BOUCHON DE REMPLISSAGE

JAUGE D'HUILE

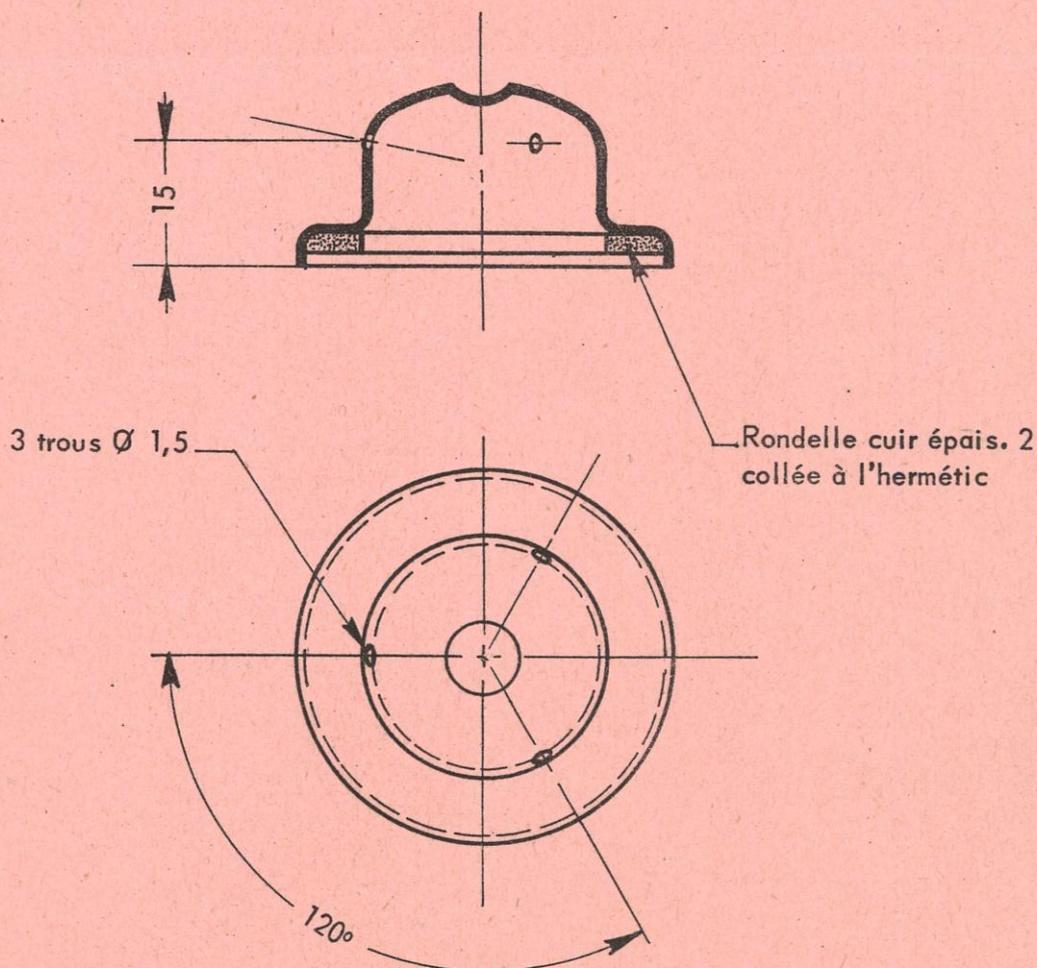
Sur certaines voitures une fuite par l'orifice de jauge pouvant entraîner une baisse de niveau plus ou moins rapide peut se manifester.

Ce défaut est causé par une augmentation de pression interne due à l'étanchéité de l'ensemble boîte - pont.

En présence de cette fuite, il est recommandé de percer dans le bouchon de remplissage (327.590 A), des trous destinés à faire tomber la pression.

JAUGE 340551

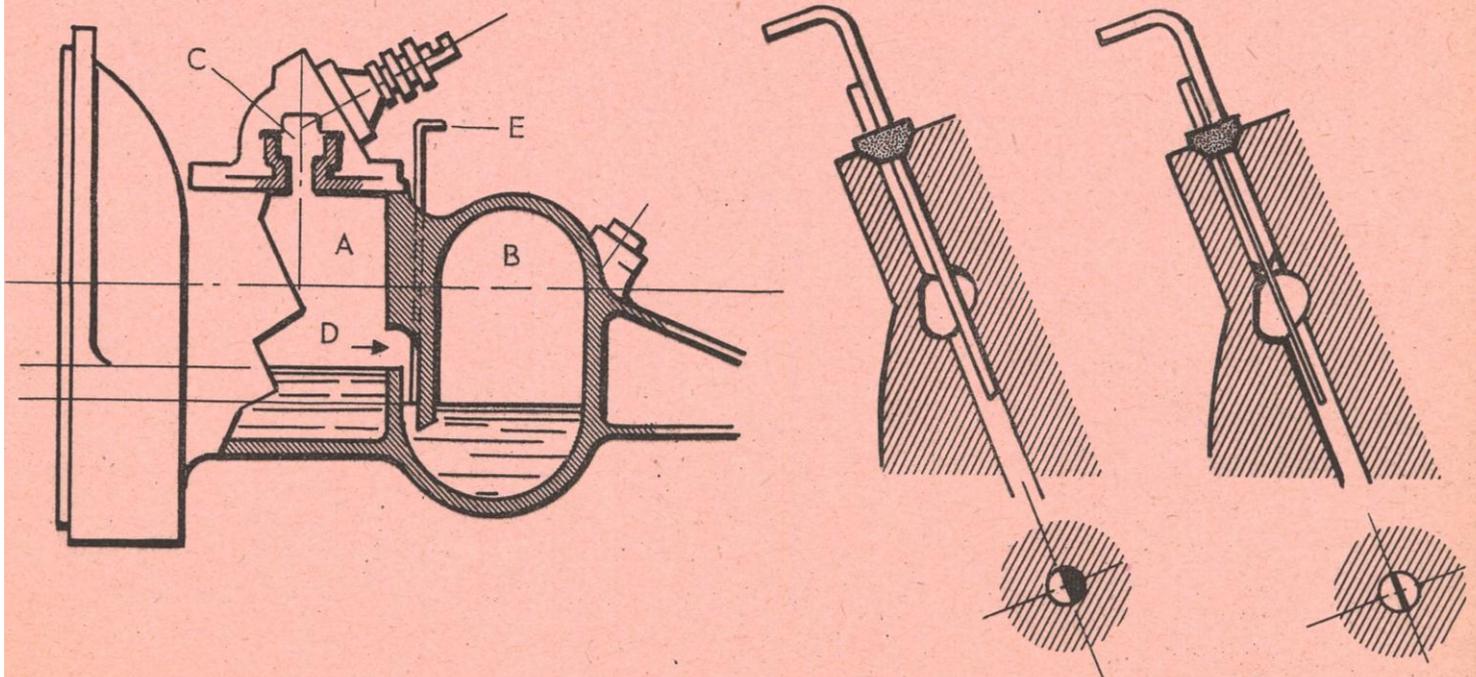
Suivant son orientation, la tige de la jauge 340.551 peut laisser dans le canal D un passage insuffisant pour assurer l'équilibre rapide des niveaux des boîtiers. Pour pallier à ce fait, une nouvelle jauge N° 342.017 à plongeur en lame mince a été établie pour améliorer l'écoulement de l'huile.

JAUGE 342017

Couvercle Prélac N° 52.042

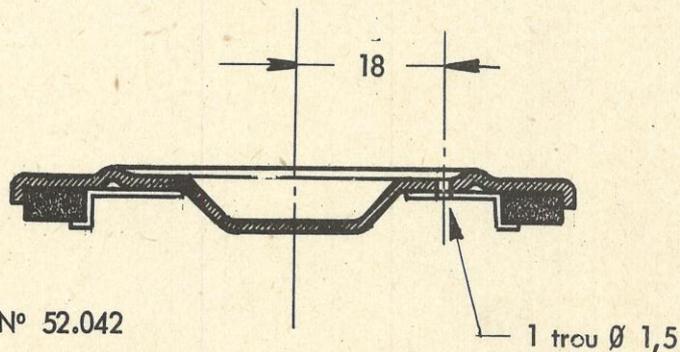
Sur certaines voitures une fuite par l'orifice de jauge pouvant entraîner une baisse de niveau plus ou moins rapide, peut se manifester.

Ce défaut est causé par une augmentation de pression interne due à l'étanchéité de l'ensemble boîte-pont.

Pour y remédier, il est recommandé de percer dans le couvercle de remplissage un trou destiné à faire tomber la pression.

Cette modification a été appliquée en série, en attendant le montage du nouveau couvercle (Prélac 65.245) qui comporte en outre une chambre de détente évitant la condensation des vapeurs d'huile sur les parois extérieures.
